改善箇所説明図

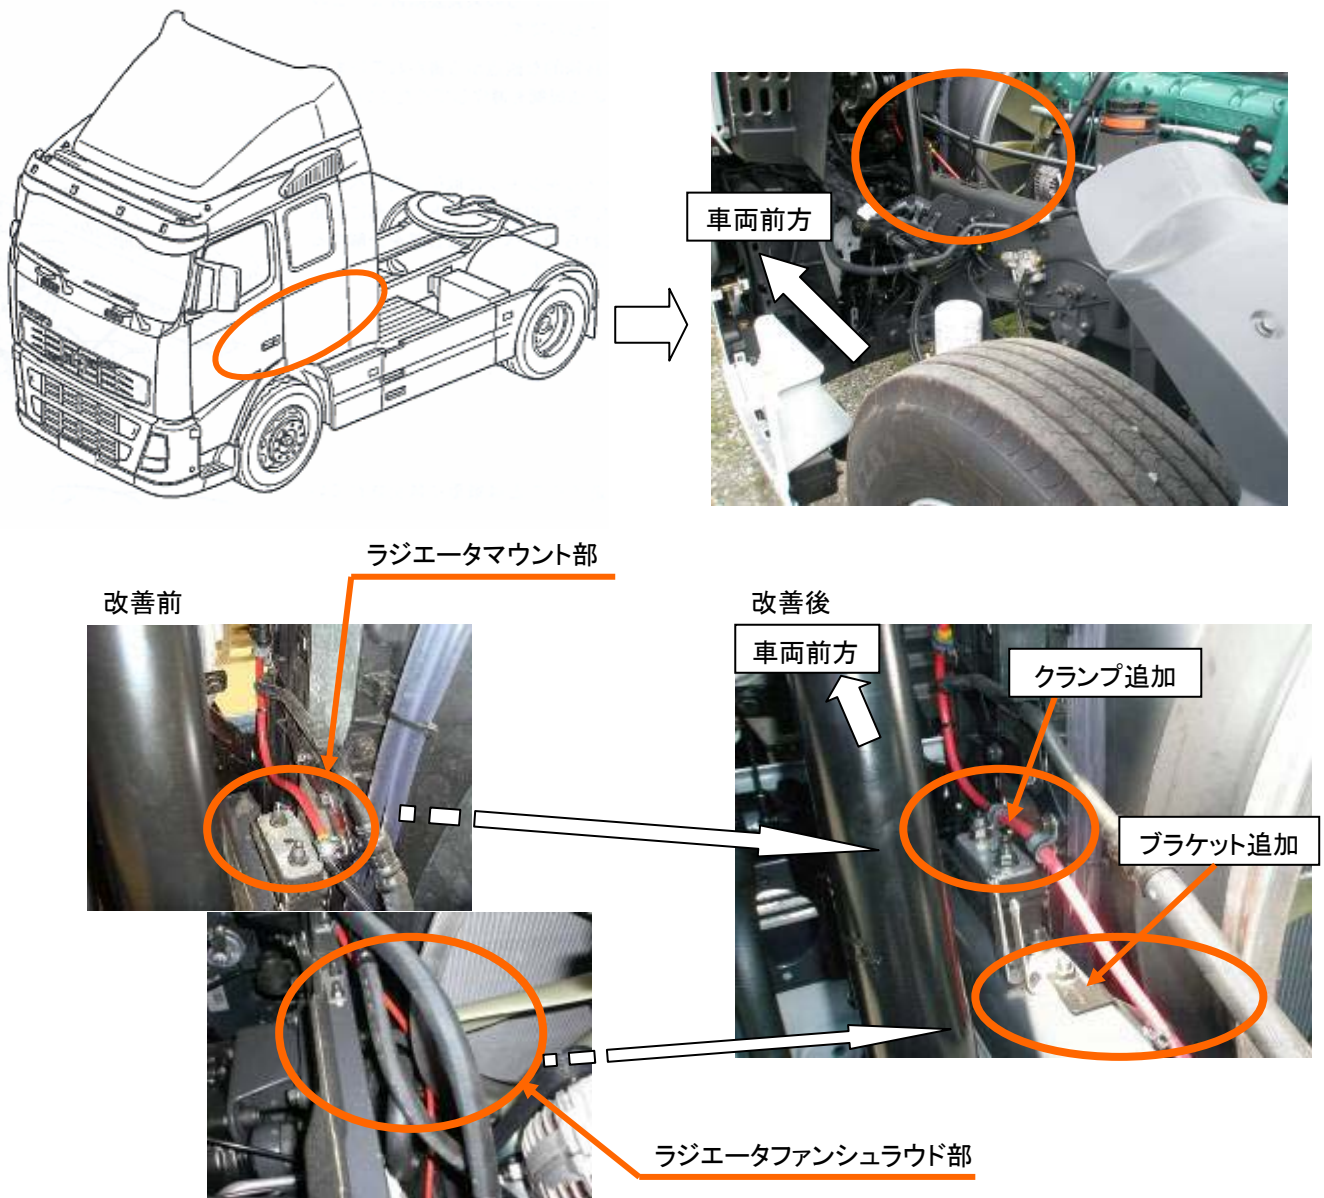
基準不適合発生箇所

エンジン等を制御しているコンピューターの電気配線の固定方法が不適切なため、当該配線がラジエータマウント部、ラジエータファンシャroud部と干渉するものがある。そのため、そのまま使用を続けると、走行時の振動等により、電気配線の被服が損傷・短絡してヒューズが溶断し、最悪の場合、原動機が停止し再始動不能となるおそれがある。

改善措置の内容

全車両、クランプ及びブラケットを追加し、配線を固定しなおす。

また、配線が損傷している場合は新品と交換する。
